CONVITE Nº 14791/2026

OBJETO: "FORNECIMENTO DE MATERIAIS, MÃO DE OBRA, E SERVIÇO ESPECIALIZADO, MAQUINARIA, FERRAMENTAL, EQUIPAMENTOS E INSTRUMENTAL NECESSÁRIOS PARA A INSTALAÇÃO DA IMPLANTAÇÃO DA QUADRA POLIESPORTIVA DO SENAC SOROCABA – SP

CARTA DE ESCLARECIMENTOS II

02.09.02.01	Fornecimento e instalação de alambração com 5,00m de altura, sobre mureta em blocos de concreto com altura de 1 metro em todo o perímetro da quadra, com dois portões de acesso.	m ²	387,00
-------------	--	----------------	--------

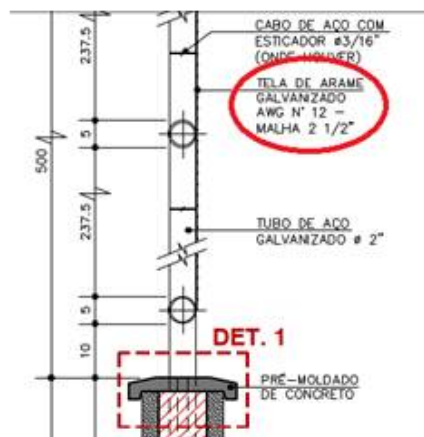
Entendemos que a especificação da tela do alambração é conforme detalhe acima, procede?

RESPOSTA: A especificação da tela não é conforme detalhe acima, ver projeto de arquitetura folha 3002 ar onde especifica fechamento superior da quadra com rede de proteção para quadras fabricados com polietileno com tratamento uv cor branco, Segue Anexo Nova Planilha Orçamentária com correção na descrição do item, 02.09.02.01.

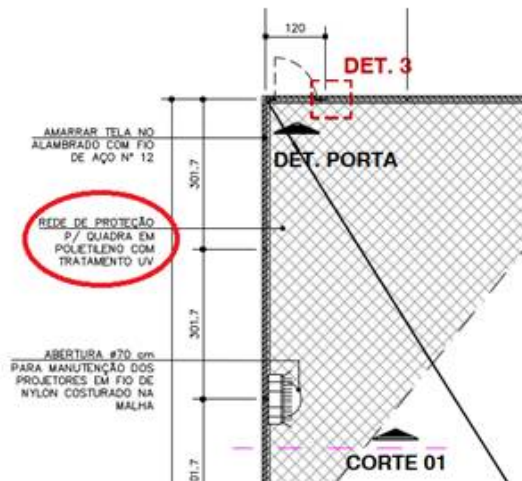
Entendemos que o descritivo do item 02.09.02.04 está incorreto, pois contempla todo o sistema. Conforme informação na NOTA o fechamento seria "Fechamento superior da quadra com rede de proteção para quadras fabricados com polietileno com tratamento UV cor **branco**". Isto procede?

RESPOSTA: O item 02.09.02.04 será fechamento superior da quadra com rede de proteção para quadras fabricados com polietileno com tratamento uv cor branco, segue nova planilha orçamentária com correção na descrição do item 02.09.02.04.
